**AVIS RELATIF À LA PROTECTION
CONTRE LES EVENTUELS EFFETS NOCIFS ET NUISANCES
PROVOQUÉS PAR LES RAYONNEMENTS NON IONISANTS
GÉNÉRÉS PAR DES ANTENNES ÉMETTRICES STATIONNAIRES**

Commune : BERNISSART - Exploitant : TELENET GROUP

Référence exploitant : HT1781P

Rapport n° 4356 / 2023

Figure 1 : Vue en plan des lieux de séjour et des points de contrôle

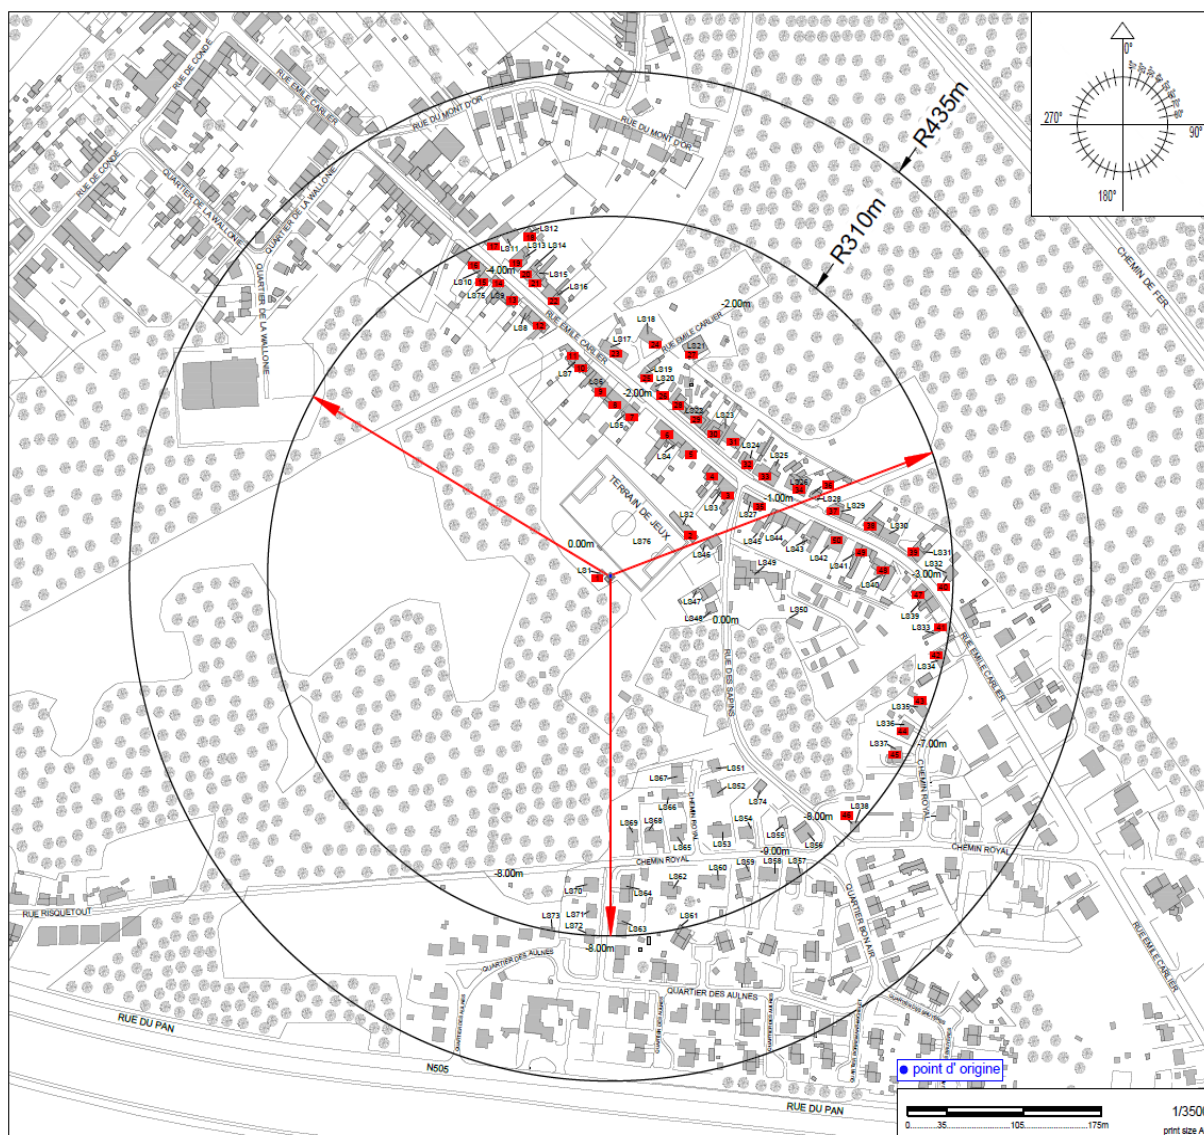
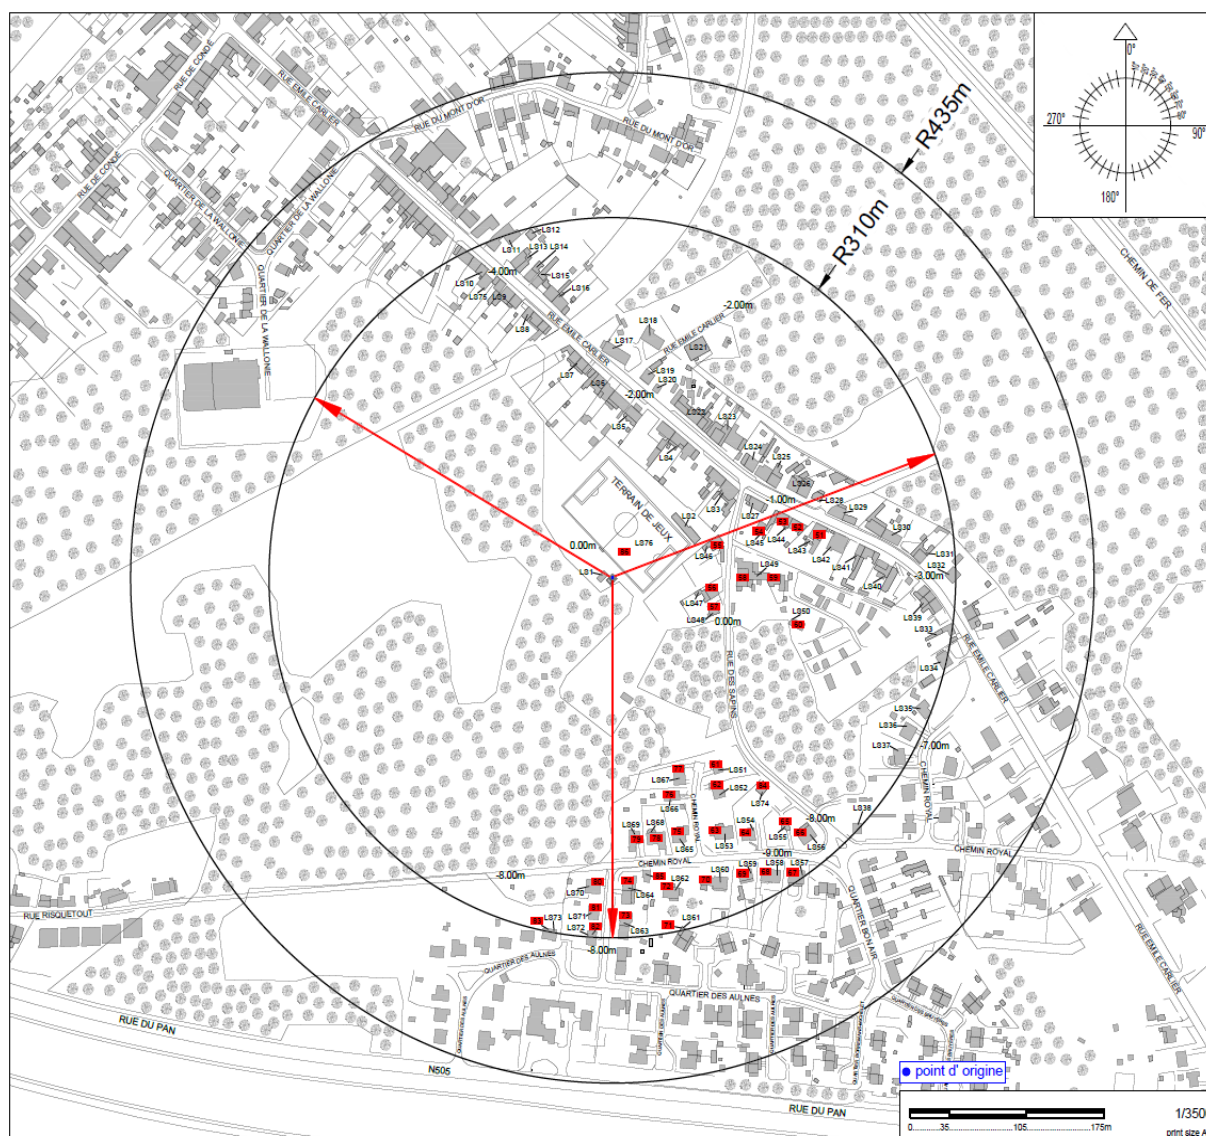
Les fréquences d'émission, la puissance rayonnée par chacune des antennes et leur gain permettent de déterminer le rayon de la zone à analyser. Tout dépassement de la limite par installation est exclu en dehors de cette zone. Le tableau 2 reprend les 35 LS² pour lesquels l'indice d'exposition est le plus élevé. Les différentes colonnes indiquent :

- le numéro du point de contrôle repris sur un des plans de la figure 1;
- le numéro du LS dans lequel se trouve le point de contrôle de la 1^{ère} colonne ;
- l'atténuation d'obstacle prise en compte pour le calcul de l'indice d'exposition dans le LS ;
- le résultat du calcul de l'indice d'exposition.

En ce qui concerne les antennes de l'installation mentionnées dans le tableau 1, la distance maximale à laquelle la limite pourrait être atteinte, à l'extérieur, est égale à 156,5 m. S'il n'y a pas de LS à une distance inférieure, les antennes respectent forcément la limite d'immission.

Dans le cas des LS situés à l'intérieur des bâtiments, une atténuation d'obstacle est prise en compte et il en résulte que la distance maximale à laquelle la limite pourrait être atteinte se réduit à 110,8 m.

Figure 2 : Vue en plan des installations d'antennes dans un rayon de 300 mètres autour de l'installation faisant l'objet de la demande d'avis

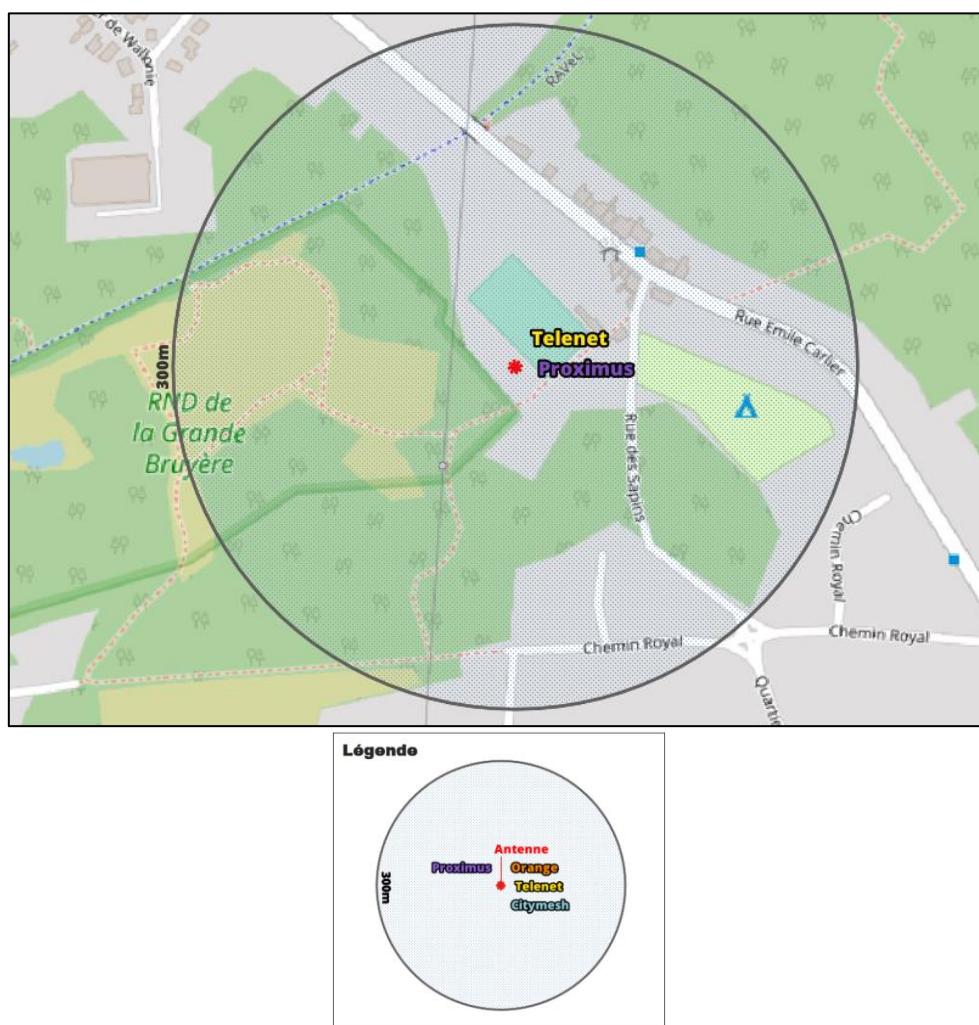
Le plan en projection verticale de la figure 2 indique la localisation des antennes actives éventuelles visées par le décret et situées dans un rayon de 300 mètres autour de l'installation référencée dans le paragraphe 2. Les données de localisation de ces antennes et les avis correspondant sont accessibles via le cadastre en ligne des antennes émettrices stationnaires⁶.

Compte tenu du nombre d'installations localisées dans la figure 2, il apparaît que l'intensité du rayonnement électromagnétique généré, dans les lieux de séjour situés à proximité de l'installation référencée dans le paragraphe 2, par l'ensemble des antennes émettrices stationnaires de l'ensemble des exploitants du même site d'antennes émettrices stationnaires respecte la limite fixée à l'article 4, § 2 du décret.
